NAŠE ZN: 12467/2016-SŽDC-SSV-Ú3/Maj  
VYŘIZUJE: Renáta Majerová  
TEL: +420 724 932 325  
E-MAIL: Majerova@szdc.cz  
DATUM: Olomouc/23. 11. 2016

Věc: „Výstavba zastávky Havířov nemocnice“  
Dodatečné informace č. 5

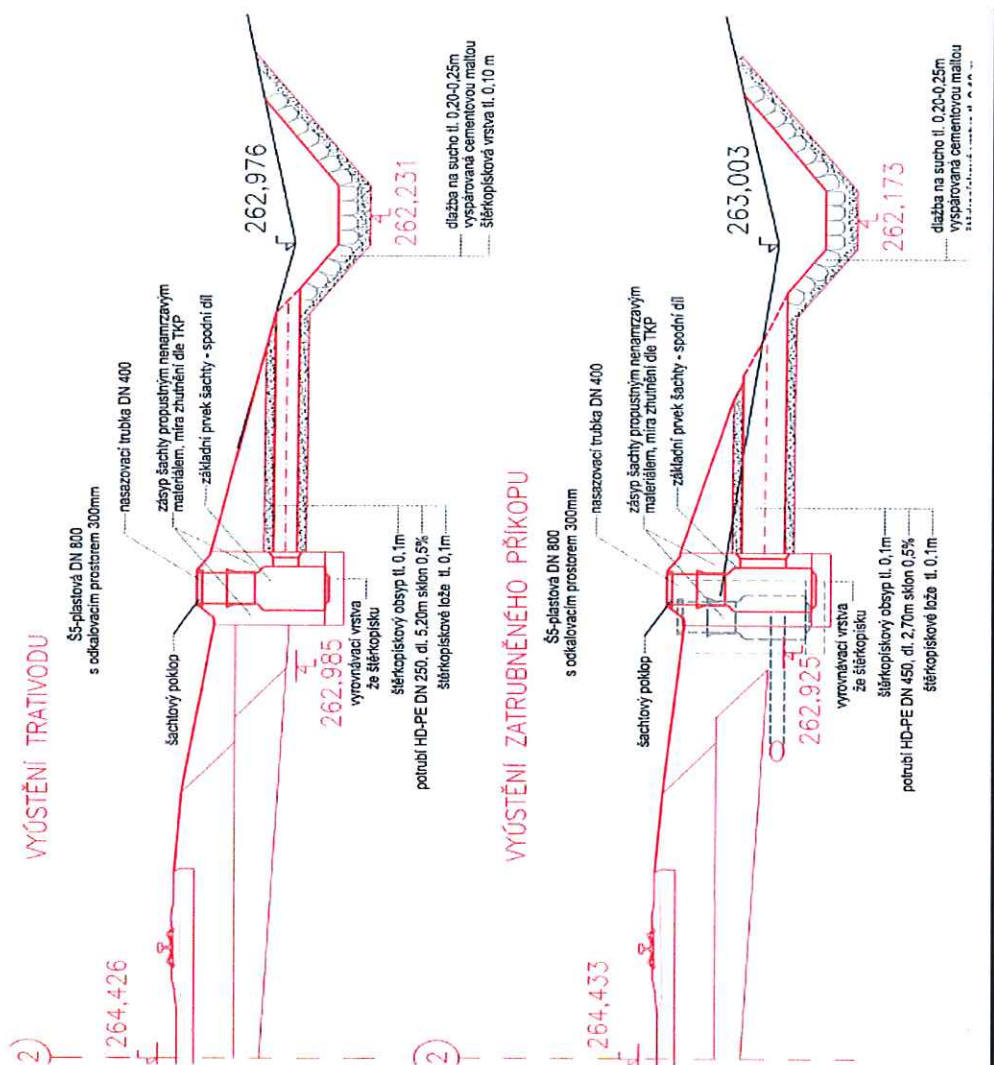
Dle technické zprávy má poklop rozměry 800x800mm, dle dodatečných informací má poklop rozměry 1100x800mm.

- Jaké rozměry bude mít poklop objektu Veolie?
- Žádáme o sjednocení projektové dokumentace s dodatečnými informacemi.
- Žádáme o uvedení rozměru poklopu do položky soupisu prací.

Poklop bude rozměru 1100x800 (jedná se o vnější rozměr), vnitřní rozměr je 900x600.

Viz příloha (opravený soupis prací).
